PROVINCIA AUTONOMA DI TRENTO
COMUNE DI CAVALESE

PIANO DI RECUPERO AMBIENTALE 7
SKIAREA ALPE CERMIS

NORME TECNICHE DI ATTUAZIONE
VARIANTE 2021

REDAZIONE DI RAFFRONTO
REDAZIONE VARIATA FINALE

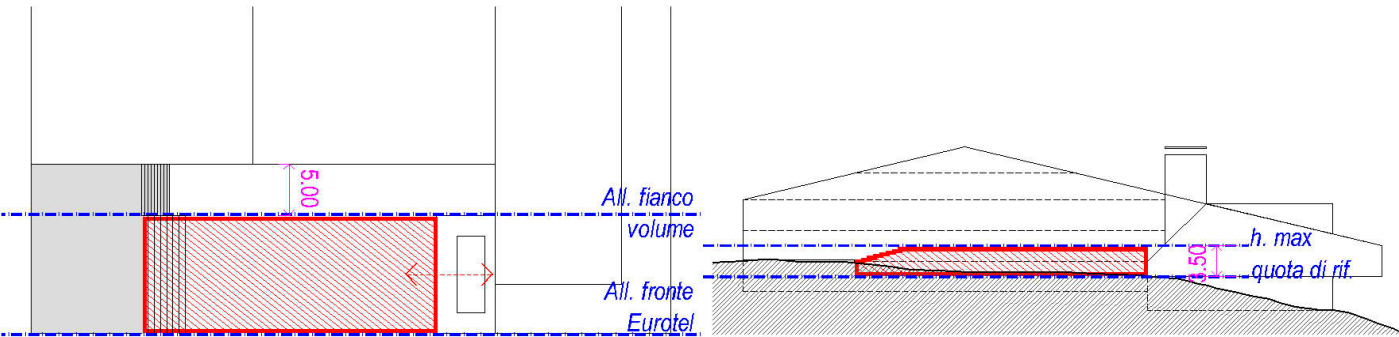
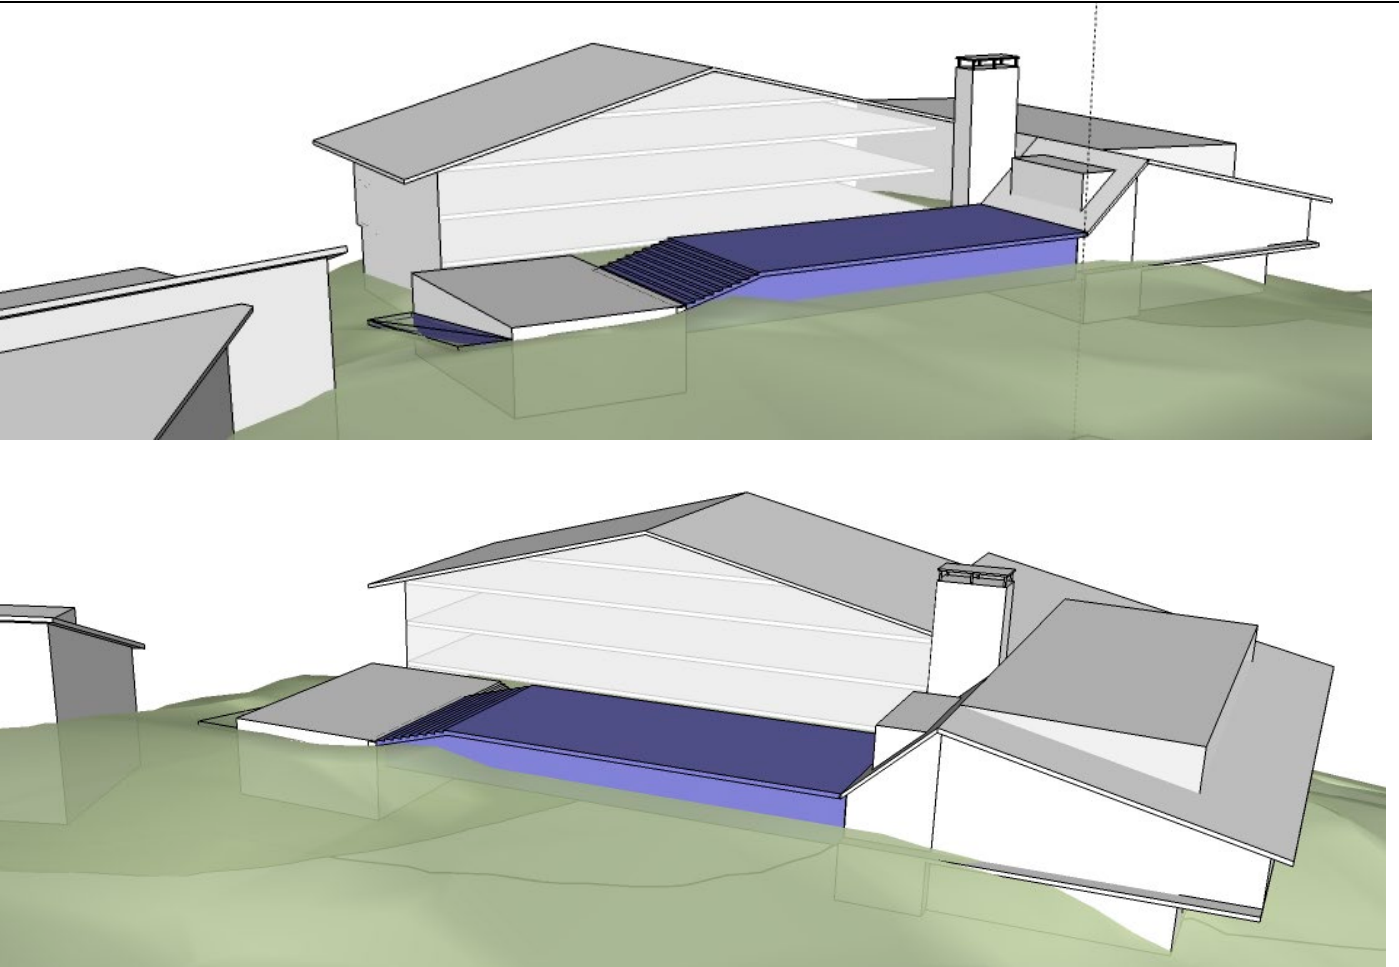
2.02 * (ampliamento) - Albergo Eurotel	
PRESCRIZIONI	Copertura della terrazza sud-est da destinarsi esclusivamente all'attività di ristorazione.
	indici funzionali
	ristorazione = 100 % della SUL
	indici parametrici
volume = 900 mc Nel caso in cui vengano eliminate tutte le strutture esterne afferenti (i.e. skibar), ed a condizione che i lavori avvengano in unica soluzione, in aggiunta al volume recuperato e ricollocabile viene concesso un ulteriore bonus pari a 150 mc. H max = non superiore al 1° livello fuori terra verso sud-ovest (vedi schema). sedime = dovrà essere compreso in una sagoma di riferimento definita dagli allineamenti (vedi schema), secondo l'orientamento indicato e mantenendo la distanza minima di ml 5,00 dai fronti esistenti. È ammessa la costruzione in aderenza al corpo N quale collegamento funzionale 	
INDICAZIONI	caratteristiche tipologiche
	Il corpo di fabbrica dovrà avere copertura piana senza alcuna falda, in modo da ricreare una terrazza solarium accessibile direttamente dal piano pista. La struttura dovrà adottare le caratteristiche originali del resto dell'edificio (paramenti lignei in stile moderno, senza alcun richiamo a stilemi pseudo-rustici, pavimentazione terrazza praticabile in legno).

caratteristiche stereometriche
Il corpo di fabbrica dovrà adottare una stereometria essenziale, con fronti lineari prive di aggetti o rientranze. Gli schemi stereometrici hanno valore indicativo e non sono vincolanti.

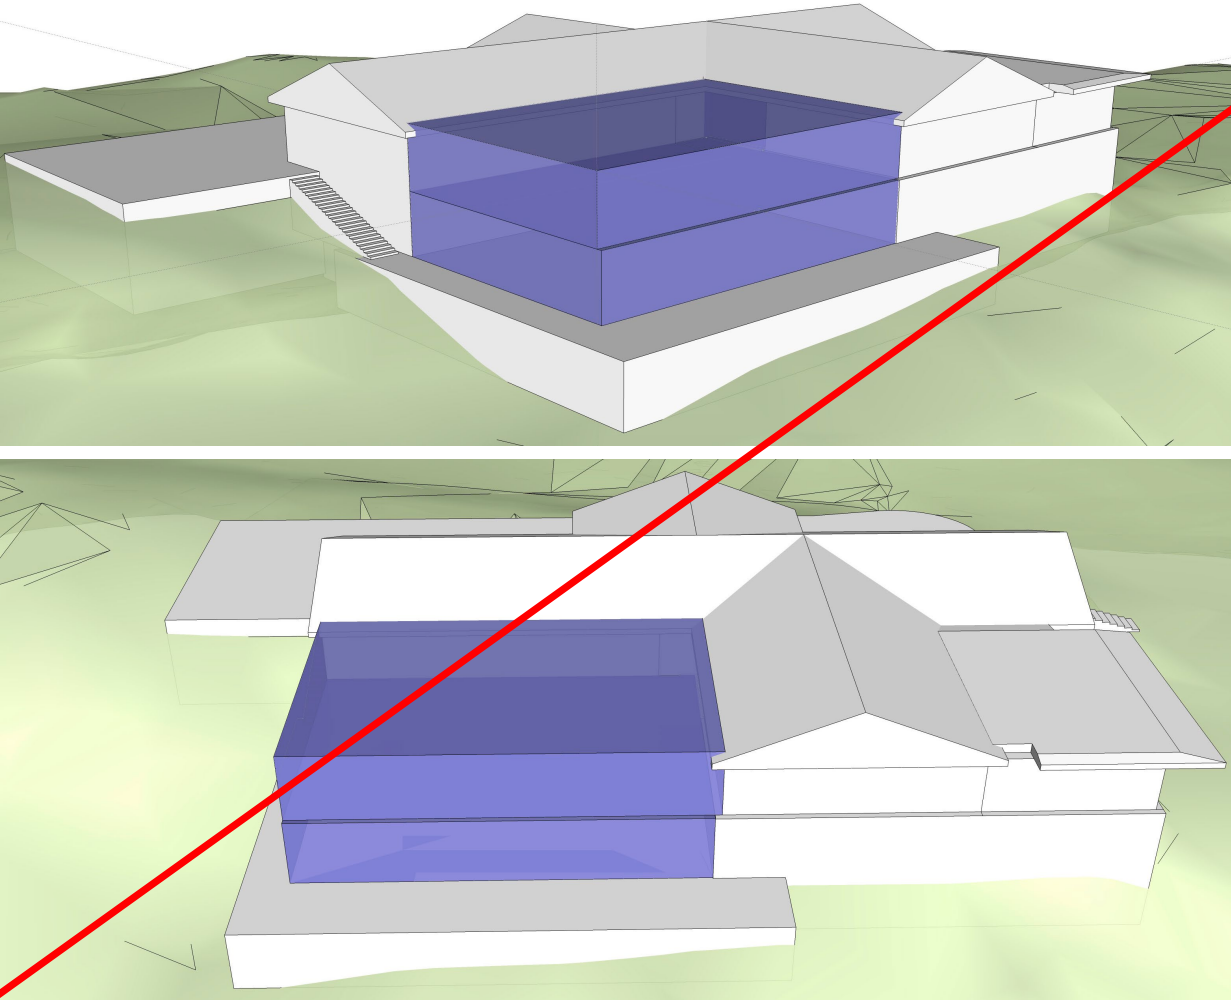
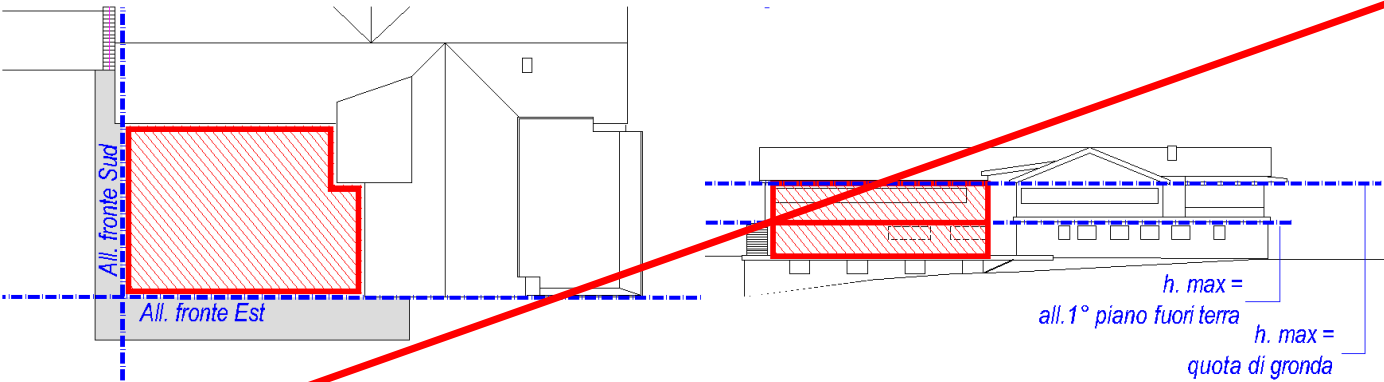
2.05 * (ampliamento) - Ristoro Paion del Cermis	
PRESCRIZIONI	Copertura della terrazza est da destinarsi all'attività di ristorazione ed al potenziamento della ricettività.
	indici funzionali
	ristorazione = fino al 100 % della SUL ricettività = fino al 75 % della SUL
	indici parametrici
INDICAZIONI	volume = 1600 mc A condizione che i lavori avvengano in unica soluzione.
	H max = non superiore al 1° livello fuori terra verso est.
	sedime = dovrà essere compreso in una sagoma di riferimento definita dagli allineamenti (vedi schema), secondo l'orientamento indicato nello schema planimetrico.
	caratteristiche tipologiche
	Il corpo di fabbrica dovrà avere copertura piana, priva di falde, come la terrazza a nord. La struttura dovrà adottare le caratteristiche del resto dell'edificio (paramenti lignei, manto di copertura in lamiera, ex. terrazza praticabile in legno).
	caratteristiche stereometriche
	Il corpo di fabbrica dovrà adottare una stereometria essenziale, con fronti lineari privi di aggetti o rientranze.

Gli schemi stereometrici hanno valore indicativo e non sono vincolanti.

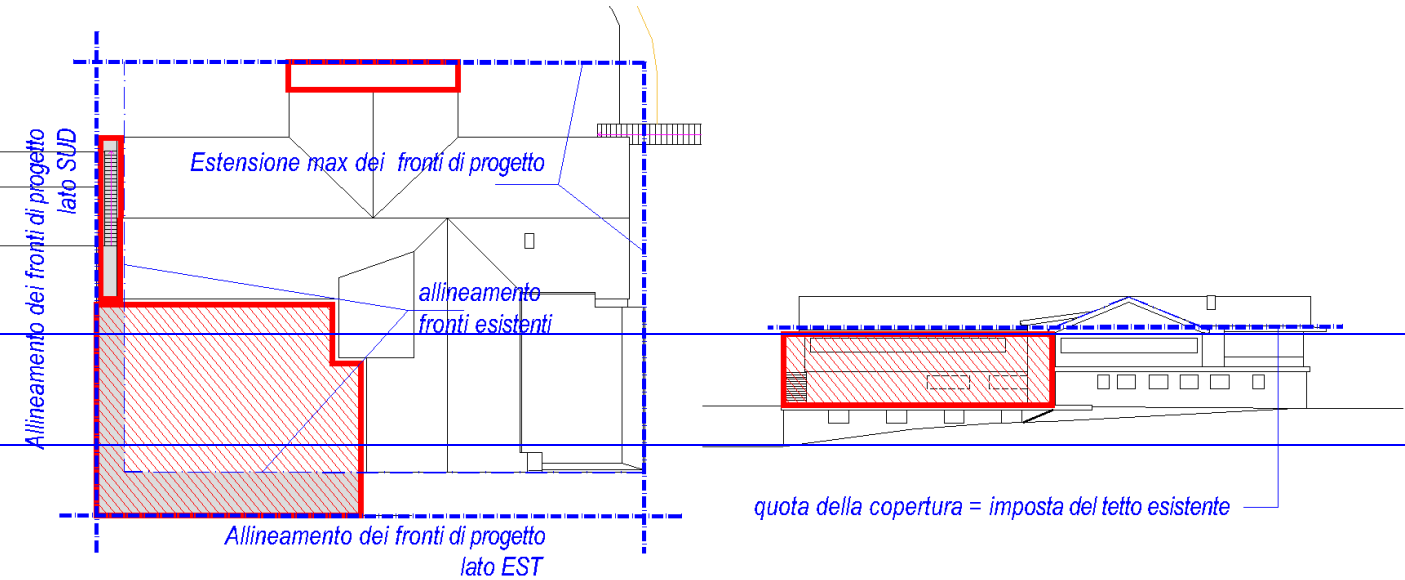
2.05 * (ampliamento) - Ristoro Paion del Cermis	
PRESCRIZIONI	Copertura della terrazza est da destinarsi all'attività di ristorazione ed al potenziamento della ricettività.
	indici funzionali
	ristorazione = fino al 100 % della SUL ricettività = fino al 75 % della SUL
	indici parametrici
	volume = 2000 mc A condizione che i lavori avvengano in unica soluzione.
INDICAZIONI	H max = La quota massima copertura della porzione di progetto dovrà essere allineata alla quota di imposta della copertura attuale.
	sedime = dovrà essere compreso in una sagoma di riferimento definita dagli allineamenti (vedi schema), secondo l'orientamento indicato nello schema planimetrico.
	caratteristiche tipologiche
	L'ampliamento posto a sud-est dovrà avere copertura piana, priva di falde, come la sala posta a nord-est. La struttura dovrà adottare le caratteristiche del resto dell'edificio (paramenti lignei, manto di copertura in lamiera, ev. terrazza praticabile in legno). Il livello inferiore, corrispondente all'attuale piano terra sui lati N e E, potrà replicare le caratteristiche della parte esistente (paramento in pietra, serramenti in legno e/o alluminio).

caratteristiche stereometriche
	Il corpo di fabbrica dovrà adottare una stereometria essenziale, gli aggetti non potranno superare gli allineamenti dei fronti di progetto, mentre logge e/o rientranze dovranno essere comprese nella fascia compresa tra i fronti di progetto e quelli esistenti, indicati nello schema planimetrico dalla linea tratteggiata più sottile. La realizzazione di eventuali porticati, loggiati e/o passaggi coperti in corrispondenza dei lati S ed E, permetterà lo scomputo delle volumetrie sottese.
	E' ammesso un ampliamento del piano interrato verso S entro il limite di 10.00 ml rispetto all'esistente.
	Gli schemi stereometrici hanno valore indicativo e non sono vincolanti.

Eliminato: 1600

Eliminato: non superiore al 1° livello fuori terra verso est

Eliminato: Il corpo di fabbrica

Eliminato: terrazza

Eliminato: con fronti lineari privi di aggetti o rientranze.

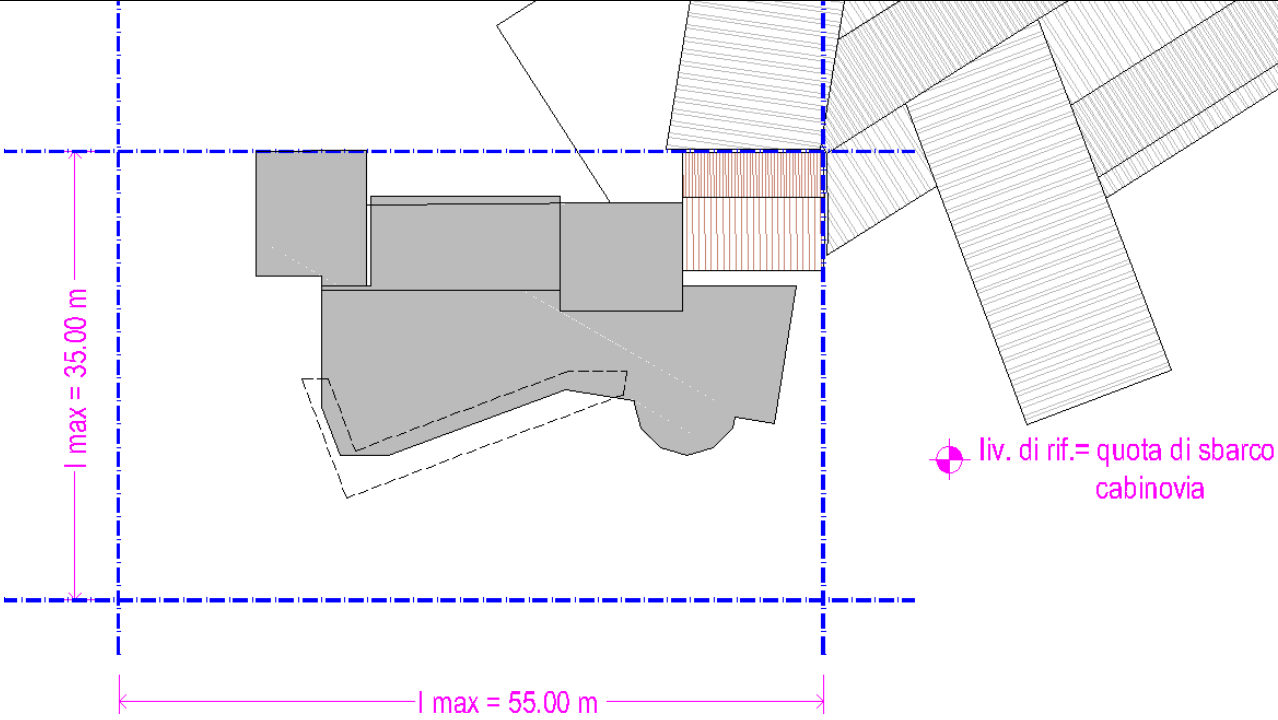
2.20 - Doss dei Laresi	
PRESCRIZIONI	Struttura ricettiva mista destinata all'attività di ristorazione e ad attività commerciali e/o di servizio, ad integrazione delle funzioni già presenti all'interno della stazione intermedia della cabinovia. In aggiunta potranno essere collocate in prossimità della struttura stessa delle volumetrie accessorie alle attività di intrattenimento all'aperto sia estivo che invernale (kinderheim, scuola di sci, ecc.)
	indici funzionali
	ristorazione = attività scuola / kinderheim = attività ricreative e di supporto = fino al 100 % della SUL fino al 50 % della SUL fino al 50 % della SUL
	indici parametrici
INDICAZIONI	volume = 2000 + 1000 mc Per la realizzazione di ulteriori corpi edilizi, destinati ad accogliere funzioni di supporto all'attività ricreativa all'aperto (i.e. kinderheim, scuola di sci, ecc.) viene concessa un incremento del 50% della volumetria. H max = 6,50 ml sedime = l'edificio, anche in caso di corpi di fabbrica distinti e/o aggregati, dovrà essere compreso in una sagoma di riferimento di 55 x 35 ml, definita dagli allineamenti e secondo l'orientamento indicato (vedi schema).

caratteristiche tipologiche
	Non è prescritta alcuna tipologia di riferimento, in considerazione delle caratteristiche dei fabbricati esistenti.
	caratteristiche stereometriche
	I manufatti dovranno adottare stereometrie essenziali e, nel caso di più corpi di fabbrica in aggregato, schemi compositivi elementari facilmente riconoscibili. Gli schemi stereometrici hanno valore indicativo e non sono vincolanti.

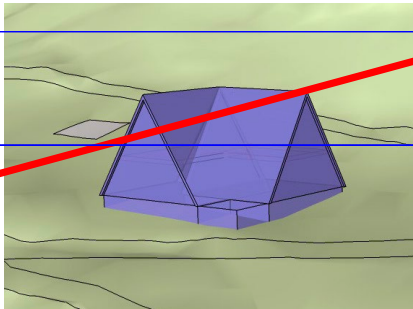
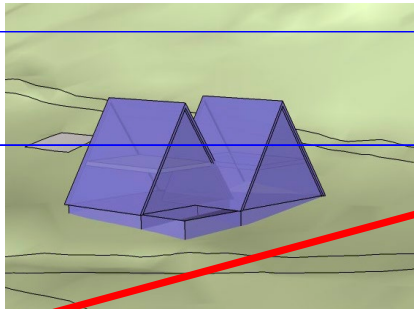
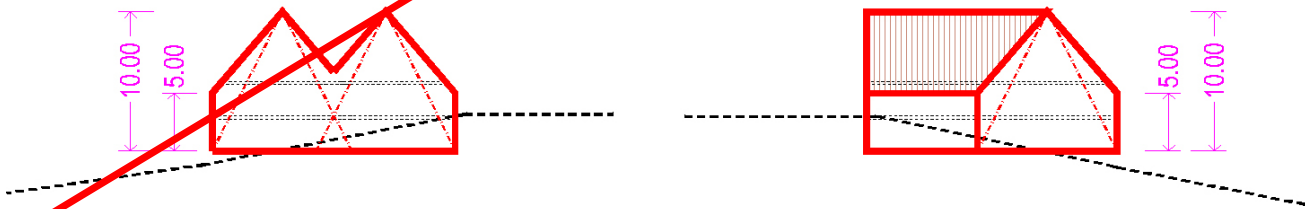
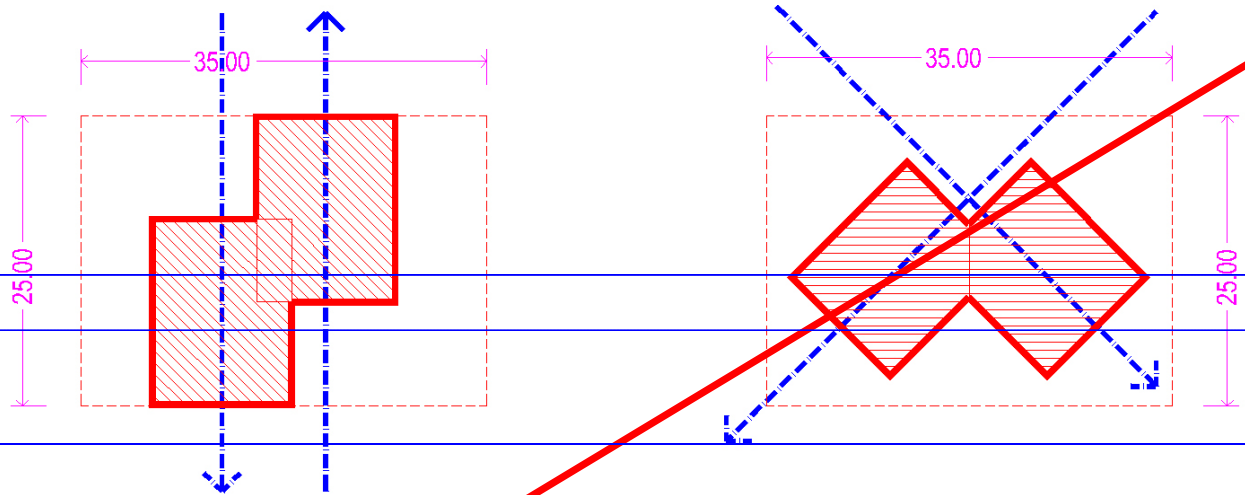
2.24 – Rifugio Busabella / forcella Bombasel	
PRESCRIZIONI	Struttura ricettiva destinata ad ristoro ed all'accoglienza escursionistica posizionata in corrispondenza della forcella Bombasel, in posizione da garantire un sufficiente spazio esterno di utilizzo.
	indici funzionali
	esercizio pubblico / ristoro = fino al 80 % della SUL servizi igienici = fino al 10 % della SUL locali complementari = fino al 50 % della SUL, con destinazione d'uso alloggio per personale / deposito / magazzino.
	indici parametrici
	volume = 1.800 mc
	H max = 7,50 ml (imposta copertura; quota max sommità copertura < 10,00 ml)
	sedime = Non eccedente la sagoma di riferimento di 25 x 35 ml, secondo l'orientamento realizzato.
INDICAZIONI	caratteristiche tipologiche
	caratteristiche stereometriche

- Eliminato: di servizio (deposito/magazzino)
- Eliminato: 30
- Eliminato: Le strutture di complemento sono ammissibili purché parzialmente interrato o mascherate tramite sistemi di minimazione di impatto visivo (tetto inerbato, mascheramenti vegetali, ecc.).
- Eliminato: 1.500
- Eliminato: 5,00
- Eliminato: el caso in cui due strutture (corpi di fabbrica) vengano accoppiate, per formare un edificio aggregato, dovrà essere compreso in una
- Eliminato: indicato (vedi schema)

- Eliminato: La tipologia indicativa per tali strutture sarà quella definita dalle casette del Cermis; fatta salva la modularità di forme e materiali saranno comunque possibili delle varianti al modello base in funzione della maggior efficienza del servizio.¶ In considerazione della posizione isolata, sono ammissibili anche tipologie diverse da quella indicata.
- Eliminato: I manufatti dovranno adottare stereometrie essenziali e, nel caso di più corpi di fabbrica in aggregato, schemi compositivi elementari facilmente riconoscibili.¶ Gli schemi stereometrici hanno valore indicativo e non sono vincolanti. ¶
